キッチン扉のカバー

SUS304 HL t=1.0

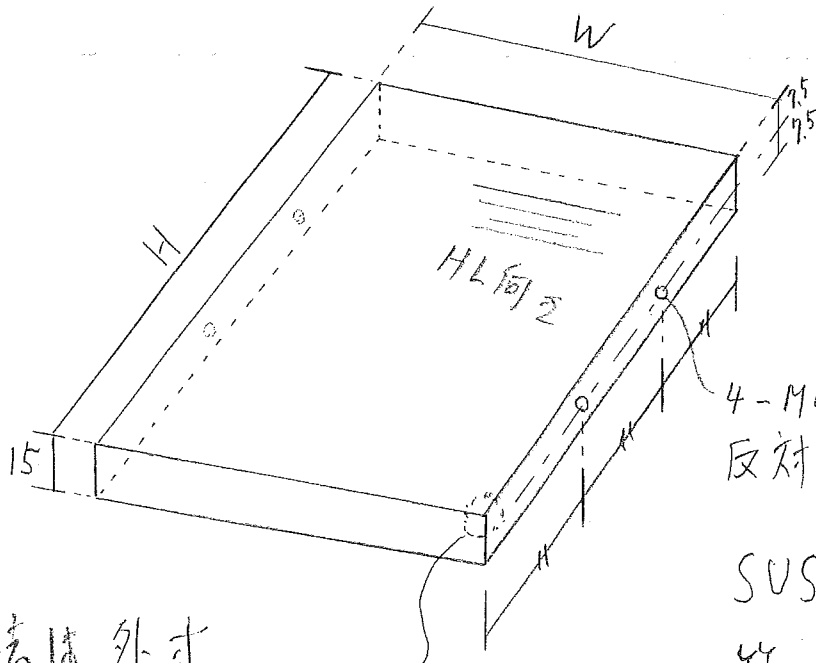
四穴加工が無理な場合、
バリ加工をお願いしたい

4-M4四穴
反対面も同じ位置

箱曲げ 溶接あり

四穴 4ヶ所

寸法は外寸
仕上げ面外側

このカバー4ヶ所
少し丸く仕上げない程度に
